まちづくり条例に基づく報告書

該 当 条 文	☐ 第 2 5 条 (大規模土地取引行為) ☐ 第 2 6 条 (大規模開発事業) ☒ 第 3 6 条 (中規模開発事業) ☐ 第 4 8 条 (適用除外) ☐ そ の 他 ()
土地所有者	住所：横浜市中区山下町 74 番地 1 氏名：株式会社大和地所 代表取締役 押川雅幸
土地の所在	鎌倉市鎌倉山二丁目 1829 番 2 外 2 筆及び 1206 番 6 外 5 筆の各一部
面 積	999.58 m ²
報 告 内 容	「鎌倉市開発事業における手続及び基準等に関する条例」の「事前相談申出書」提出時において、都市調整課より、「各宅地の雨水・污水接続先を図示し、規格及び流下方向を記載」する旨の指摘があり、現地を調査したところ、雨水は既存管があるが、污水は既存管・桝が無いいため、新たに污水管・接続桝の設置が必要になった。污水排水ルートを確認するため、鎌倉山二丁目 1197 番 10 の一部を区域に編入し、排水用地を設けることを都市調整課との協議の上、決定した。 上記により、以下項目が変更となった。 ① 土地の所在 旧) 鎌倉市鎌倉山二丁目 1829 番 2 外 2 筆及び 1206 番 6 外 4 筆の各一部 ⇒ 新) 鎌倉市鎌倉山二丁目 1829 番 2 外 2 筆及び 1206 番 6 外 5 筆の各一部 ② 全体面積 旧) 988.72 m² ⇒ 新) 999.58 m² ③ 排水用地面積 旧) 18.61 m² ⇒ 新) 29.47 m² ④ 残地面積 旧) 4.17 m² ⇒ 新) 15.22 m²

工事名	(仮称) 鎌倉山二丁目 計画		
所 在	鎌倉市鎌倉山二丁目1206番6ほか8筆		
図面名	開発区域位置図	縮尺	A3:1/2000
藍 総 合 設 計 株 式 会 社 平 山 滋 也		図面番号	
		年月日	2025.05.12

工事名	(仮称) 鎌倉山二丁目計画		
所在	鎌倉市鎌倉山二丁目1829番2 外		
図面名	新旧対照 土地利用方針図	縮尺	A1:1/100 A3:1/200
藍総合設計株式会社	図面番号	年月日	2025.05.21
平山 滋也

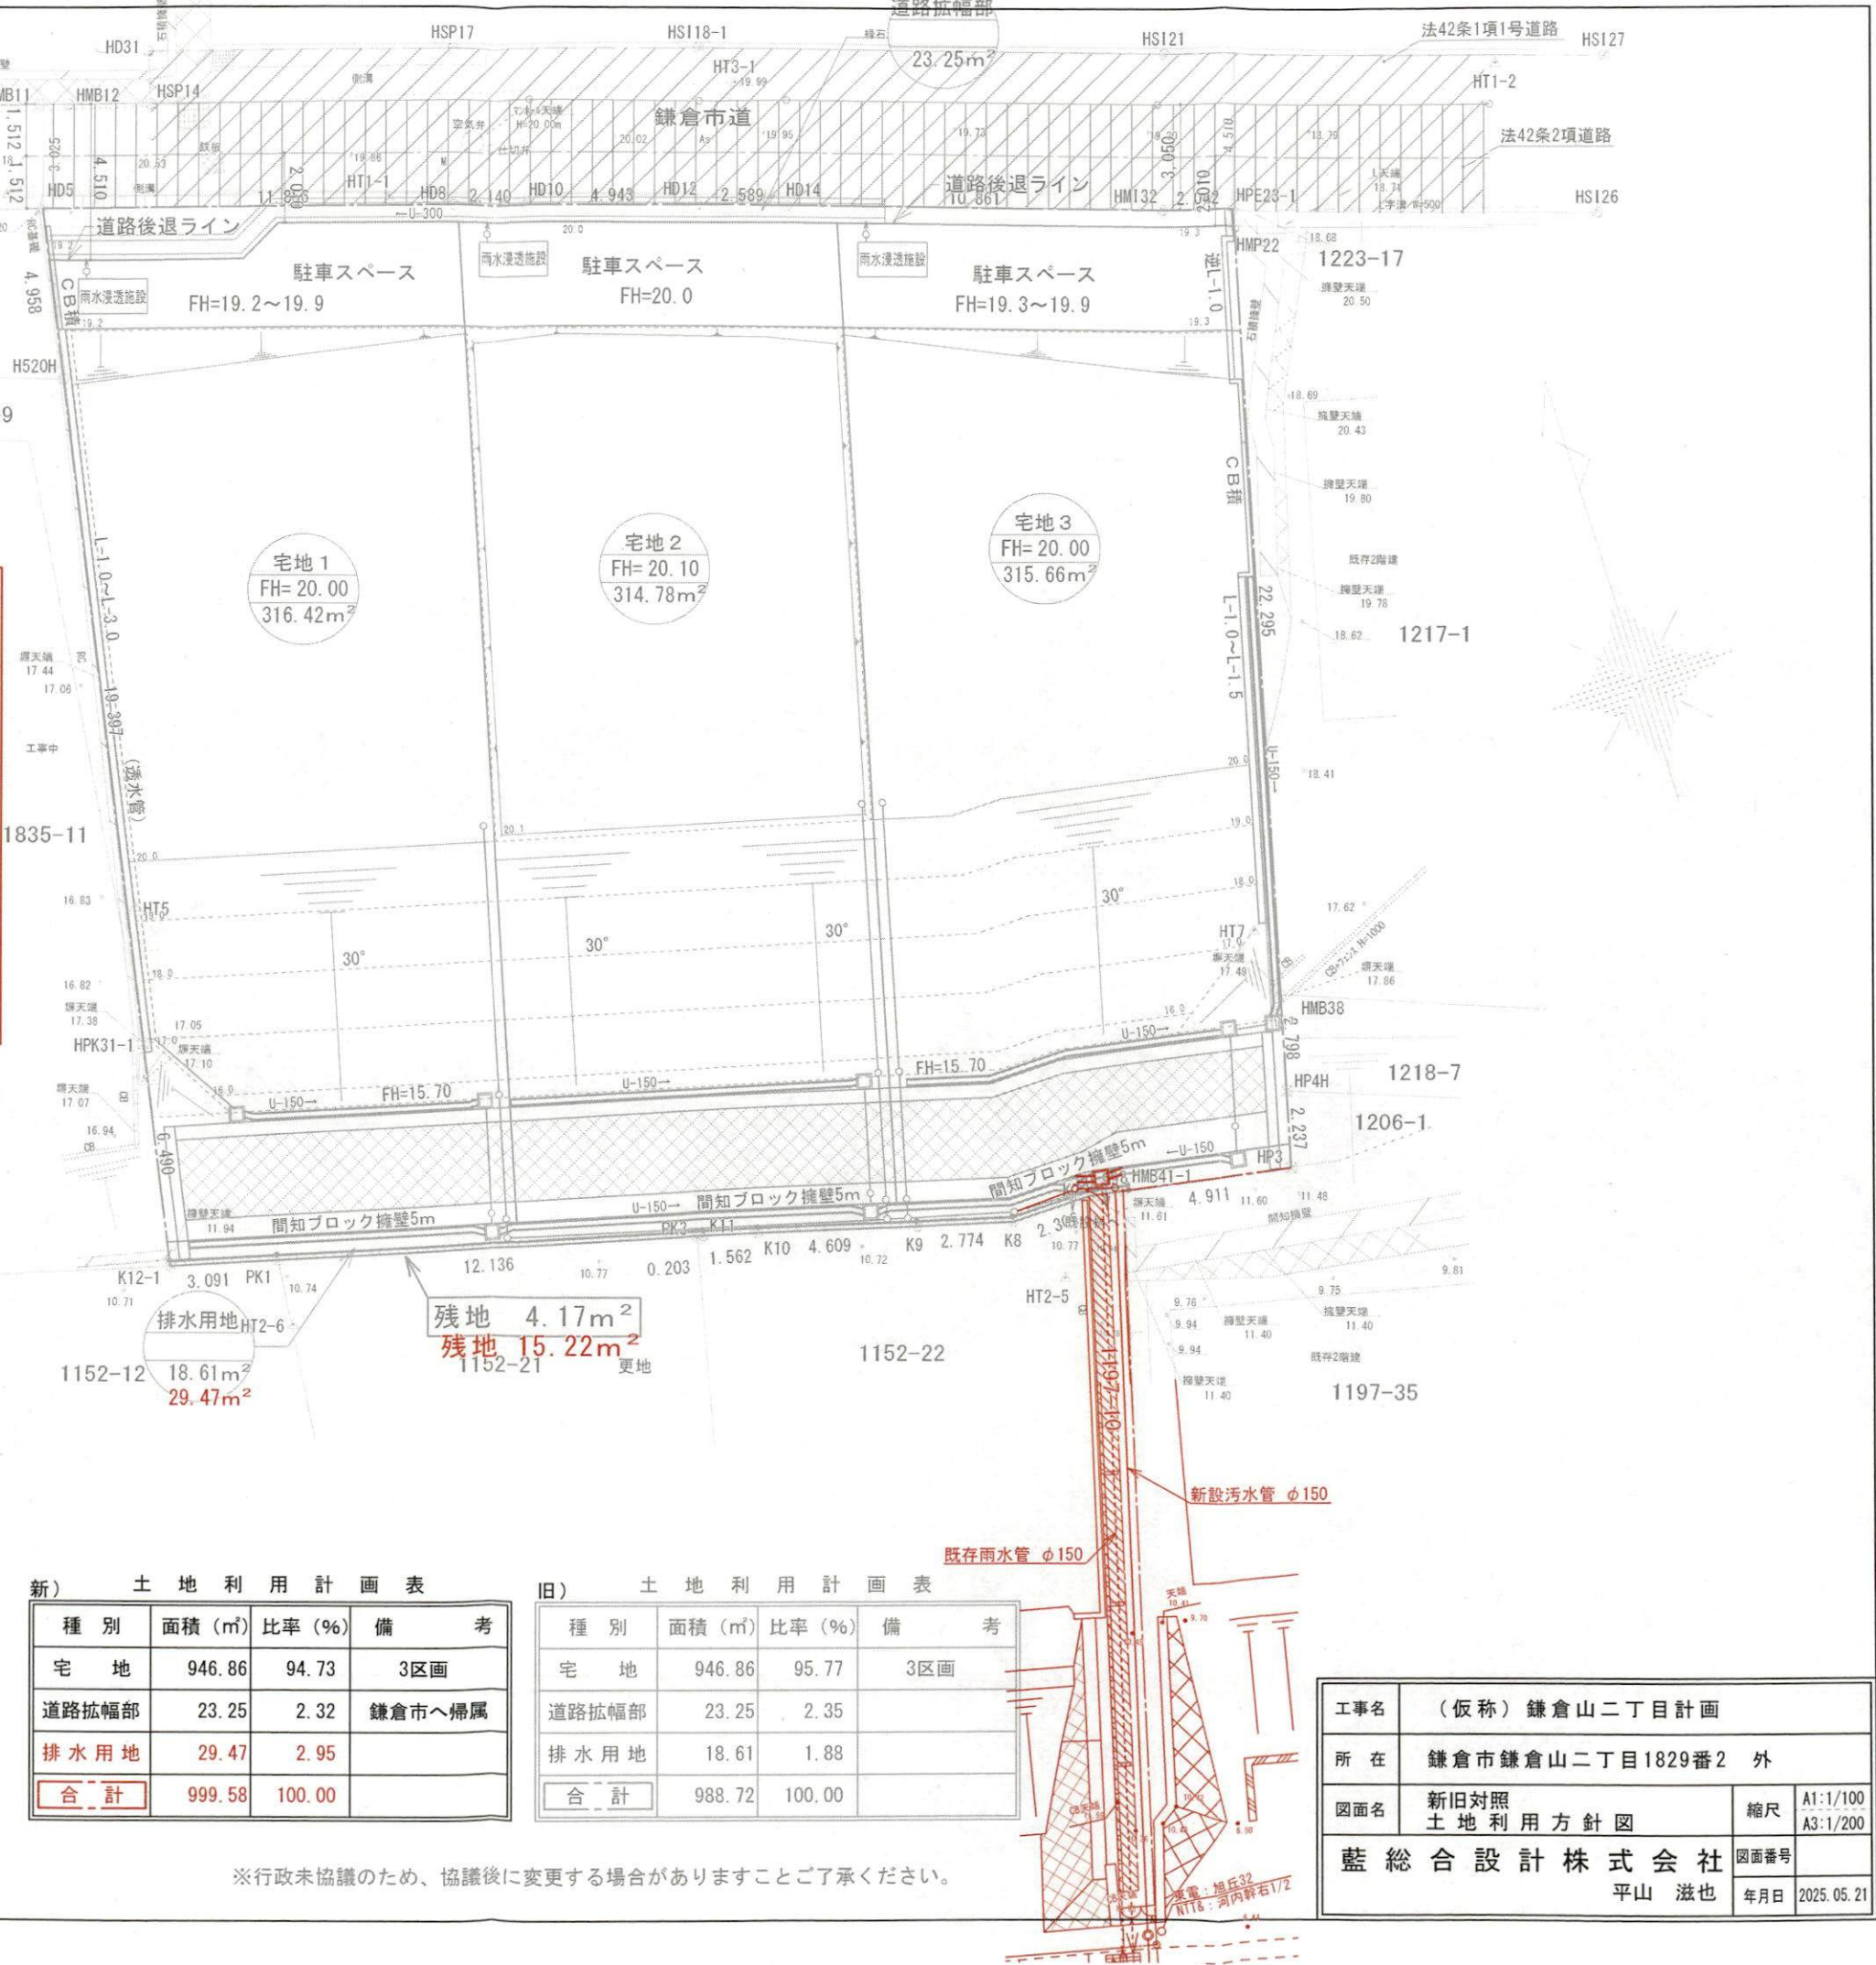
排水ルート確保の為、鎌倉山二丁目1197番10の一部を区域に編入し、排水用地を設けた

①土地の所在
旧) 鎌倉市鎌倉山二丁目1829番2 外2筆及び1206番6 外4筆の各一部
新) 鎌倉市鎌倉山二丁目1829番2 外2筆及び1206番6 外5筆の各一部

②全体面積
旧) 988.72㎡ ⇒ 新) 999.58㎡

③排水用地面積
旧) 18.61㎡ ⇒ 新) 29.47㎡

④残地面積
旧) 4.17㎡ ⇒ 新) 15.22㎡

工事名	(仮称) 鎌倉山二丁目計画		
所 在	鎌倉市鎌倉山二丁目1829番2 外		
図面名	新旧対照 造成計画平面図	縮尺	A1:1/100 A3:1/200
藍 総 合 設 計 株 式 会 社		図面番号	
平山 滋也		年月日	2025. 05. 21

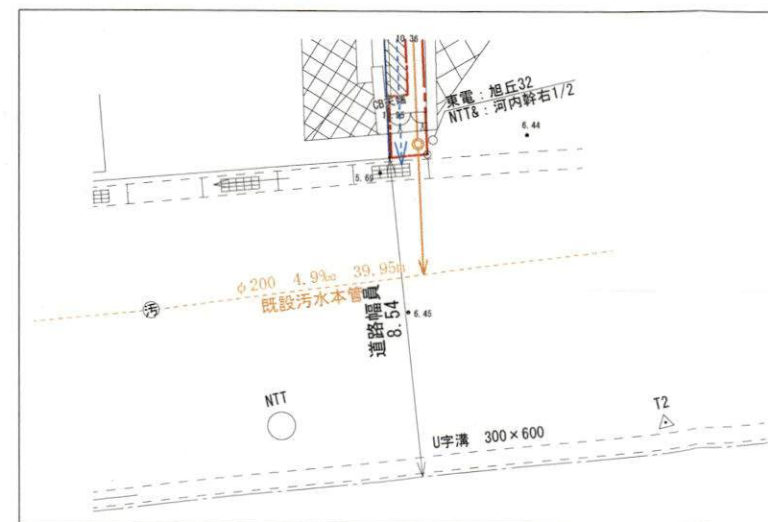
排水ルート確保の為、鎌倉山二丁目1197番10の一部を区域に編入し、排水用地を設けた

旧) 鎌倉市鎌倉山二丁目1829番2 外2筆及び1206番6 外4筆の各一部
新) 鎌倉市鎌倉山二丁目1829番2 外2筆及び1206番6 外5筆の各一部

旧) 988.72㎡ ⇒ 新) 999.58㎡

旧) 18.61㎡ ⇒ 新) 29.47㎡

旧) 4.17㎡ ⇒ 新) 15.22㎡
